Keuringsverslag van een elektrische laagspanning- en zeer lage spanningsinstallatie

NIET CONFORM

Straatnaam: Sint-Annastraat
Huisnummer: 78
Busnummer:
Postcode: 2500
Gemeente: Lier
Land: België

Controlebezoek van een oude huishoudelijke elektrische installatie van een wooneenheid bij verkoop op vraag van de verkoper volgens (KB 08/09/2019) - AREI Boek 1- 8.4.2. en 8.2.1. en 4.2.4.3.

Modifications		Date	Name	Description	Page no.
Date	Name	3 jan 2024	Van Gijssel P.	Eendraadschema	1
					Pages
		Van Gijssel - Van Hooff St-Annastraat 78 2500 Lier		Schematic no. EAN -541448820045446014	3
					1 x 230V

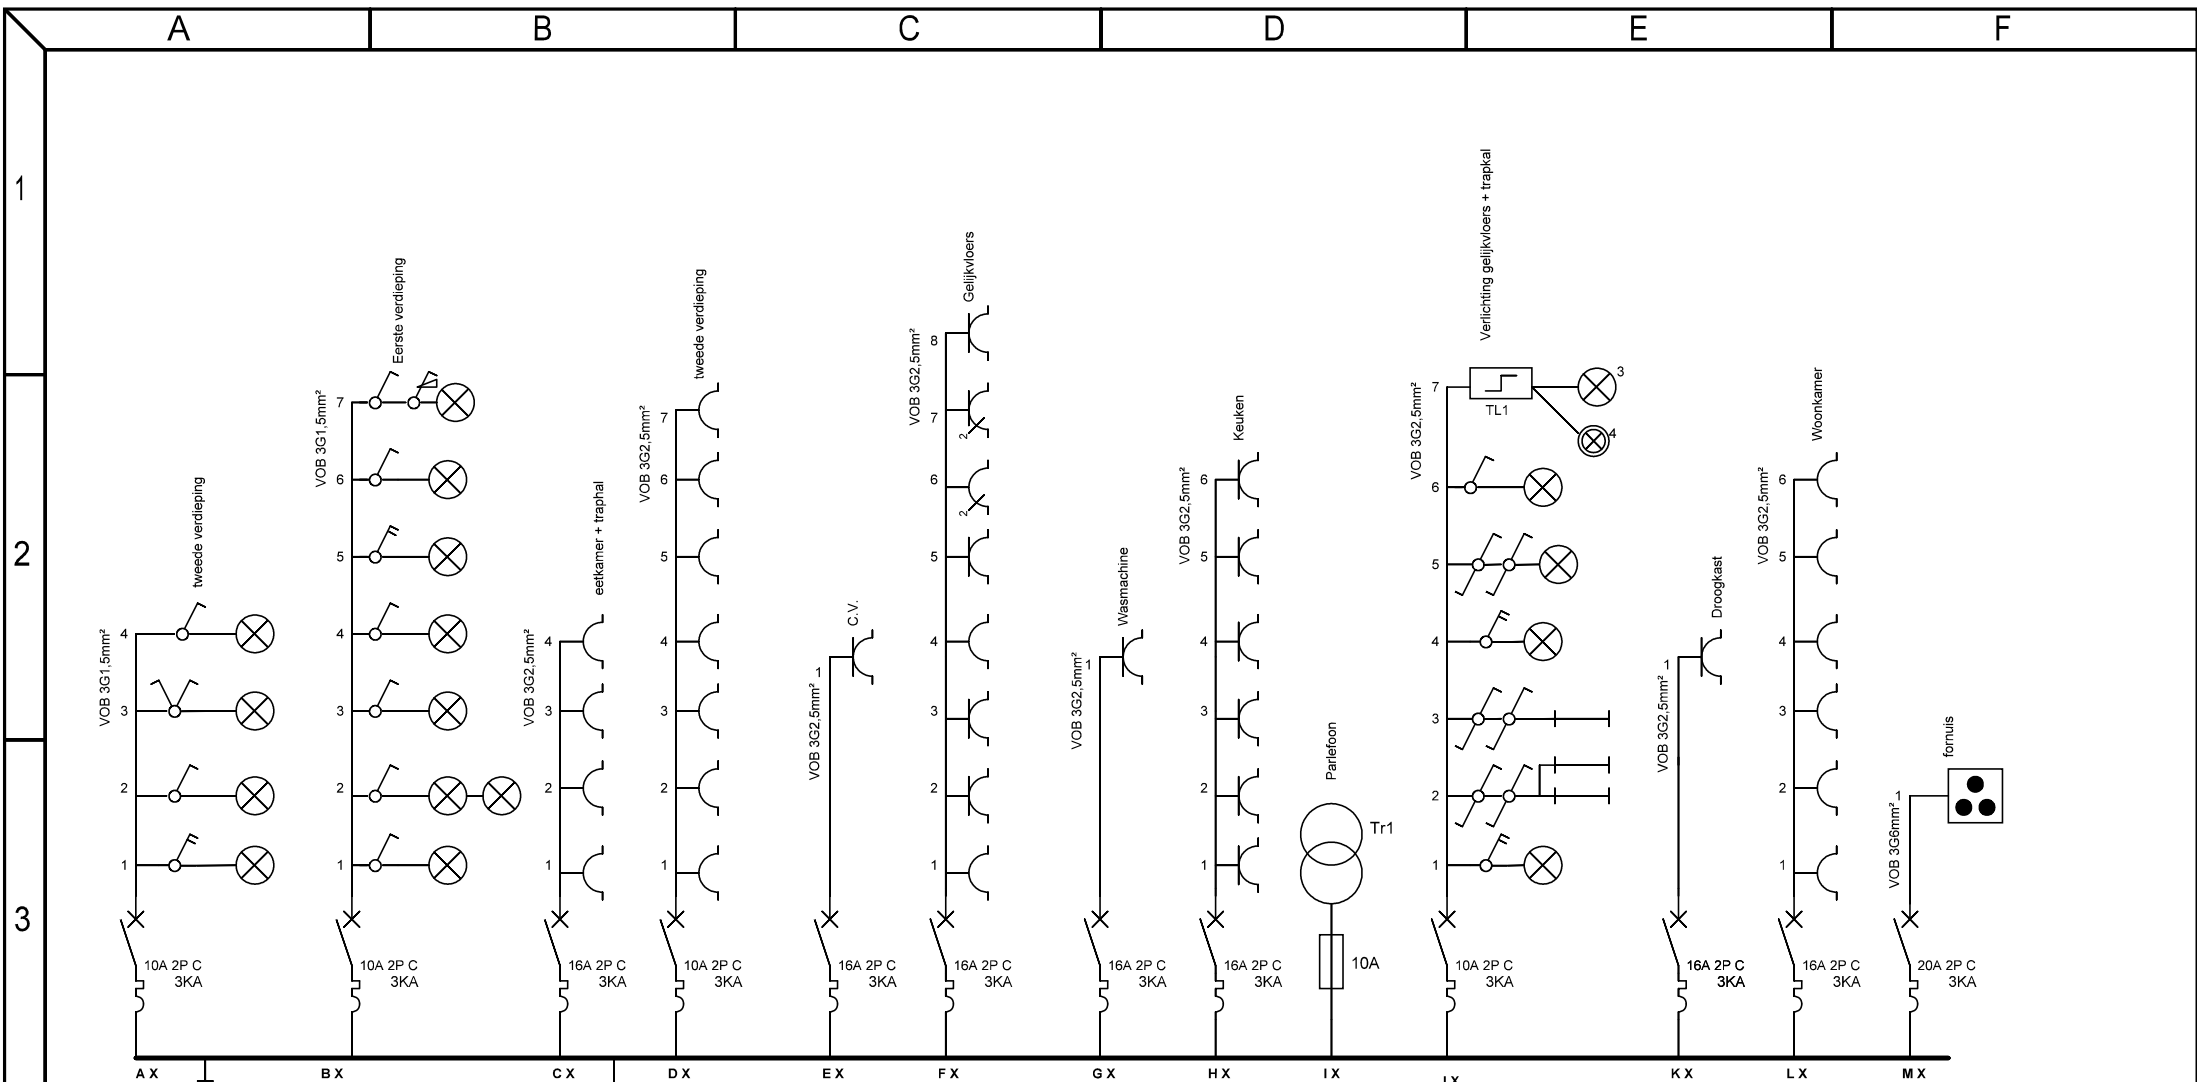
- I5.11 Interne verbindingen en/of doorsnede van de verdeelrails en verbindingen in het bord zijn onvoldoende. (Boek 1 Onderafdeling 4.4.1.1. en 4.4.1.5.) DNB 63A 6mm2 gebruikt

- I6.03 De nominale stroomsterkte van de algemene en/of bijkomende differentieelschakelaar dient aangepast te zijn aan de overstroombeveiliging. (Boek 1 Afdeling 4.4.1.) DNB 63A diff's 40A
